Verslag van de openbare vergadering van de commissie Samen wonen, gehouden op donderdag 13 februari 2014 in het gemeentehuis

6. Beeldkwaliteitplan Nieuw Reijerwaard met welstandscriteria

Betreft: Spreekbeurt Beeldskwaliteitsplan

Bijlage 1

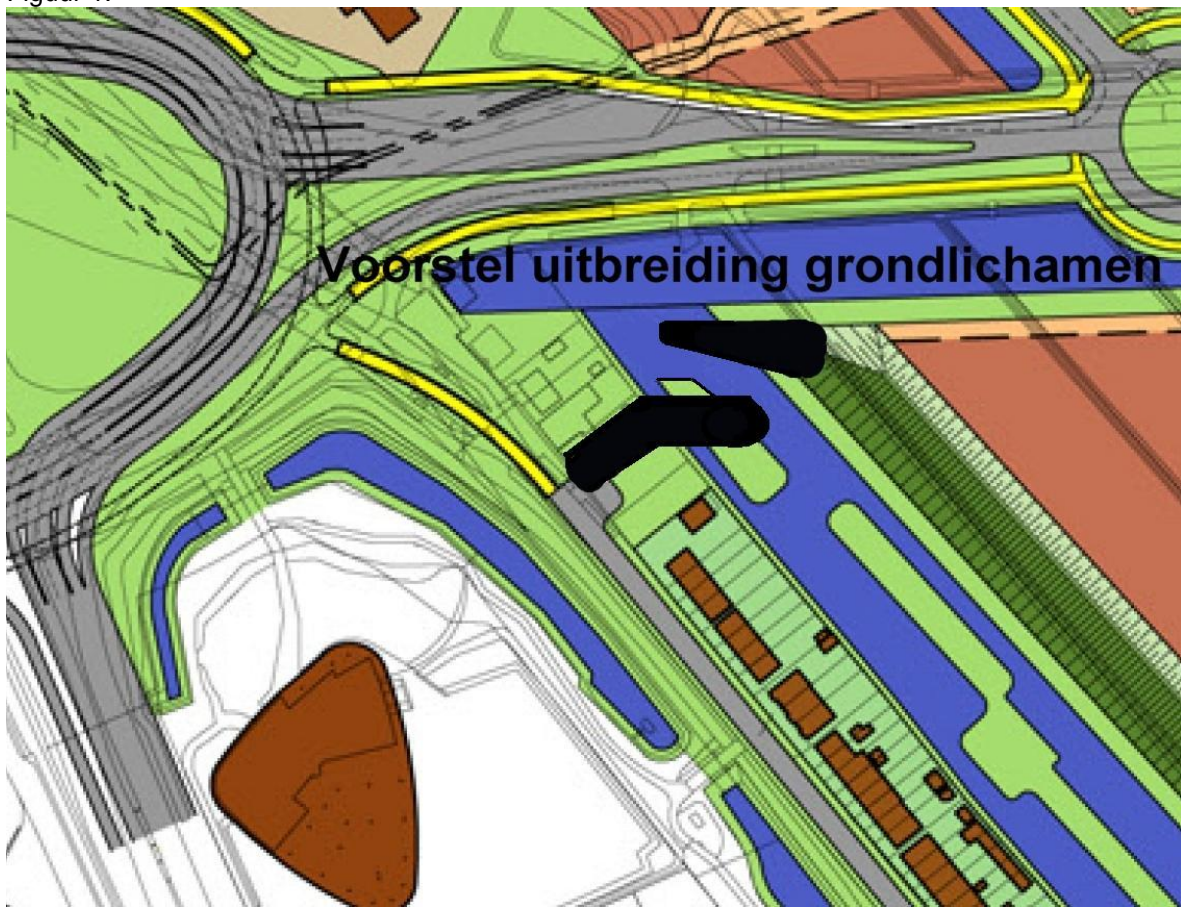
- de zichtlijn vanaf 2 meter boven de Rijksstraatweg richting het bedrijventerrein (hierna 'zichtlijn' genoemd) gegarandeerd alleen maar groen moet bevatten en geen dakbebouwing als luchtbehandelingsystemen, schoorstenen, liftschachten, zonnepanelen e.d. (zie bijlage 1 figuur 2). Groene daken zijn wel acceptabel, zie ook het door architectenbureau Kuiper Compagnons gemaakte Stedenbouwkundig Plan Nieuw Reijerwaard, versie 5 maart 2012, pag. 26 variant 1, met groen, doorlopend over daken van bebouwing.

- de inrichting van de groene bufferzone in samenspraak met de bewoners van de Rijksstraatweg moet geschieden.
- er een geluidswerende, groene aardwal tussen het laatste huis op de Rijksstraatweg en de Verbindingsweg (zie bijlage 1, fig. 1) moet worden aangelegd. Dit is ondertussen reeds toegezegd door de raadsman van provinciale staten tijdens de hoorzitting bij de Raad van State over de HGW.

- de gebouwen langs de rand van de snelwegen zoveel mogelijk moeten dienen als geluidswal voor geluid vanaf die snelwegen.
- vanaf Rijksstraatweg gezien de eerste gevel van ieder volgend pand lager moet beginnen dan laatste gevel vorig pand, dit om de geluidsreflectie richting Rijksstraatweg te beperken (zie voorbeeld bijlage 1, figuur 2).
